## 防雷检测隐患通知单

受检单位：辽宁省精神卫生中心（辽宁省精神疾病控制中心、辽宁省第三人民医院）

检测场所：门诊楼、住院部、2 号楼

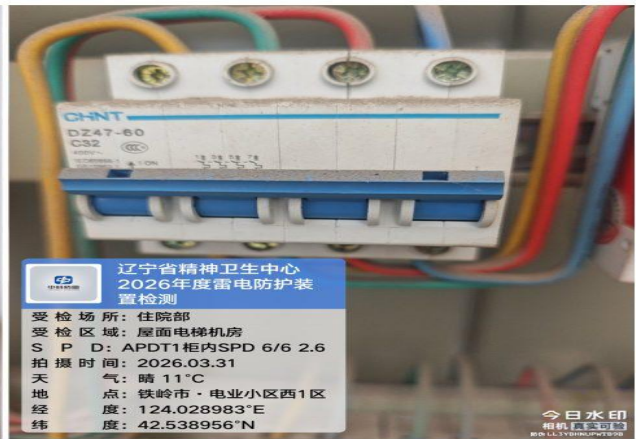
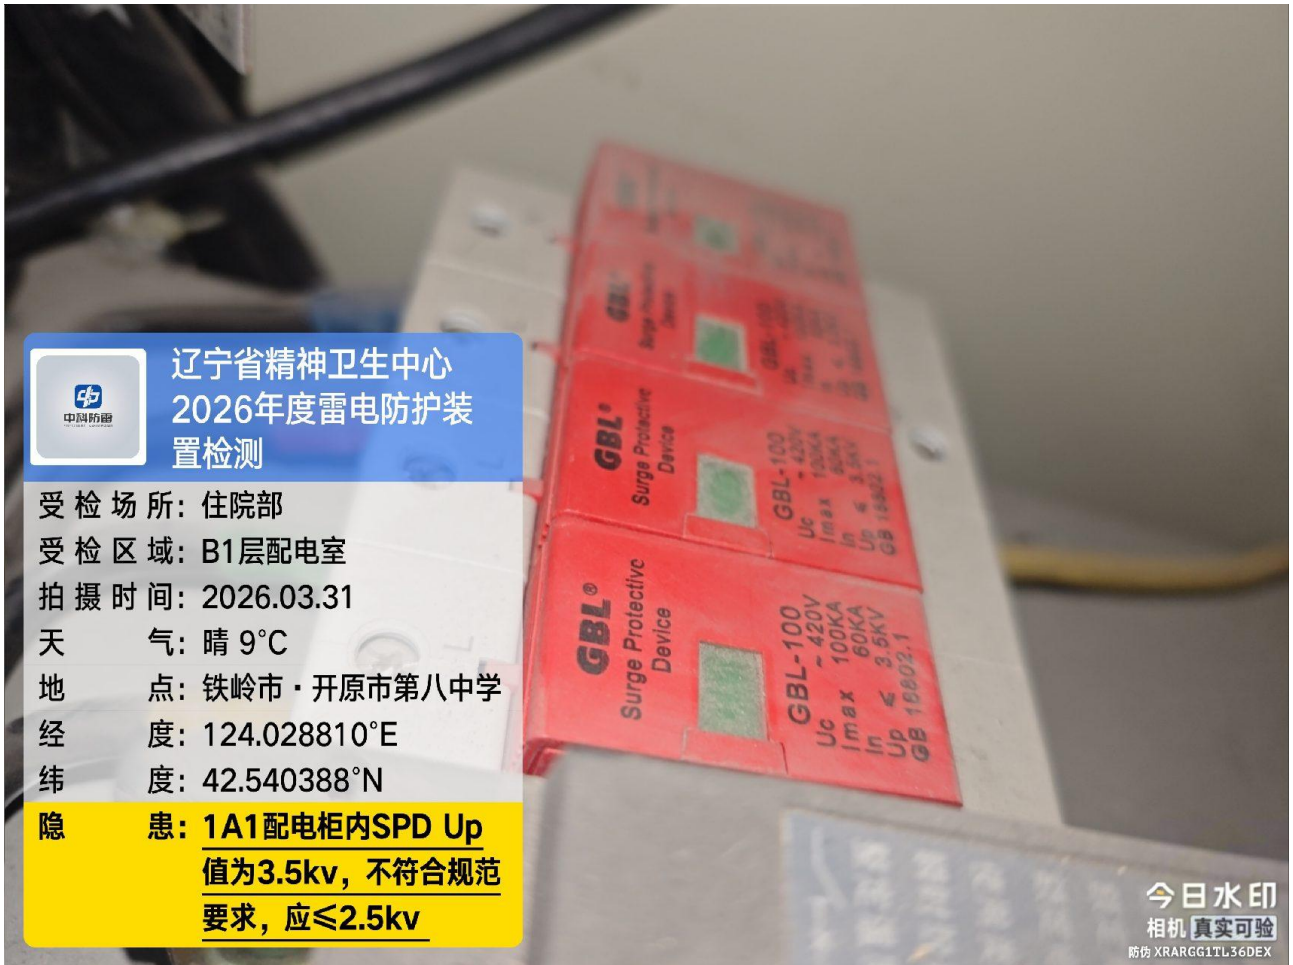
受检场所：门诊楼  
 受检区域：一楼配电室  
 拍摄时间：2026.03.31  
 天气：晴 9°C  
 地点：铁岭市·辽宁省精神卫生中心  
 经度：124.028519°E  
 纬度：42.540440°N  
 隐患：**SPD接地线规格不符合规范要求，应 $\geq 6\text{mm}^2$**

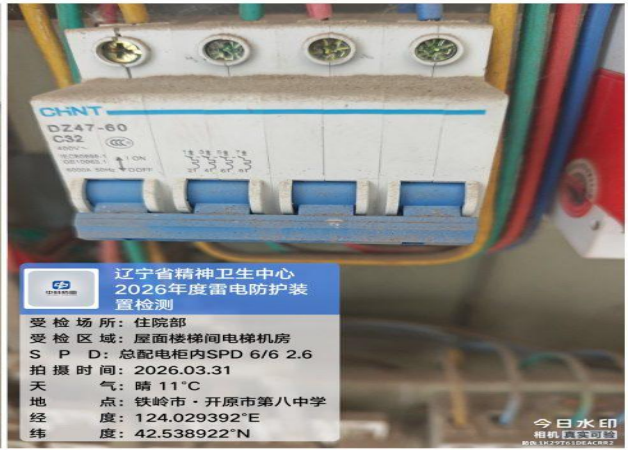
受检场所：住院部  
 受检区域：B1层配电室  
 拍摄时间：2026.03.31  
 天气：晴 9°C  
 地点：铁岭市·开原市第八中学  
 经度：124.028810°E  
 纬度：42.540388°N  
 隐患：**2A1 配电柜内SPD Up 值为3.5kv，不符合规范要求，应 $\leq 2.5\text{kv}$**
